监理工程师通知单

工程名称: 池州市贵池区乌沙镇新庄村 20MW 光伏综合经济农业生态大棚集中并网发电项目

编号: CZGF-008

主题: 现场施工问题

后附照片:

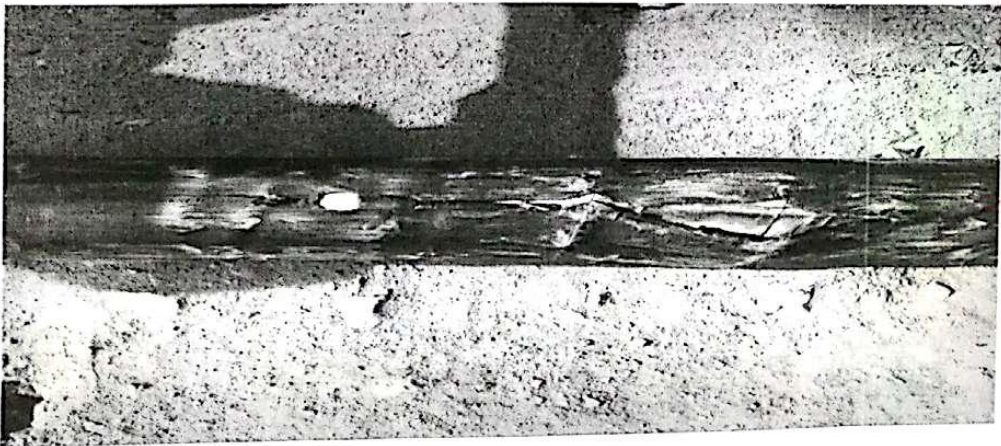
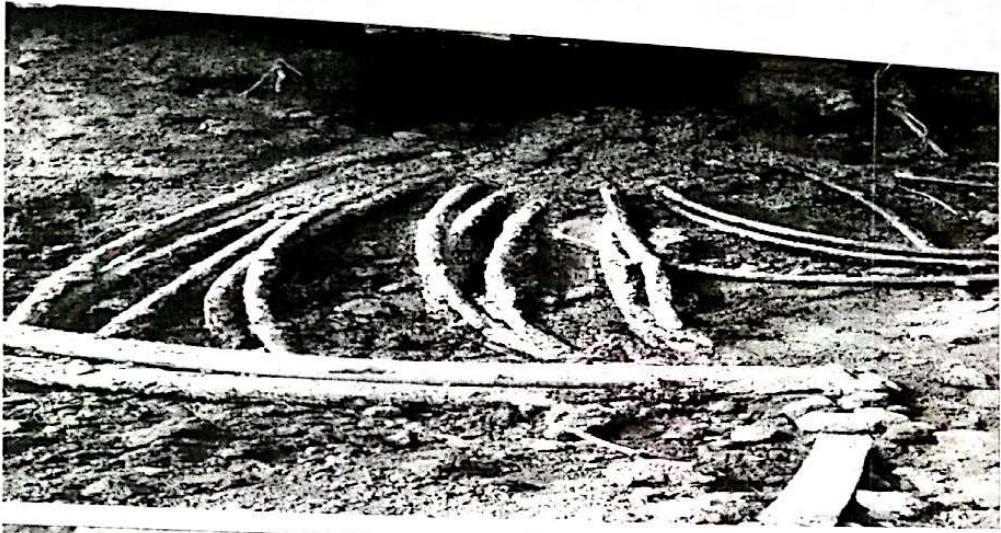
- 1、 监理已多次提醒施工单位, 所有隐蔽工程施工必须报验, 但你方在高压电缆放线施工过程中未按规范要求施工, 导致高压电缆外皮划伤, 现要求你方立即安排人员将已放电缆全部进行检查, 并将划伤部位立即进行处理。
- 2、 所有隐蔽工程我方均未收到你方任何报验, 后续出现任何质量问题全部由你方承担。
- 3、 高压电缆头未作保护处理。
- 4、 交直流电缆同沟交叉放置, 埋设深度不符合设计要求, 要求你方立即进行整改。
- 5、 高压电缆放线必须按照规范施工, 电缆沟内石子必须全部清理, 敷设完成之后必须进行铺砂盖砖, 并报监理、业主验收合格后方可进行回填。
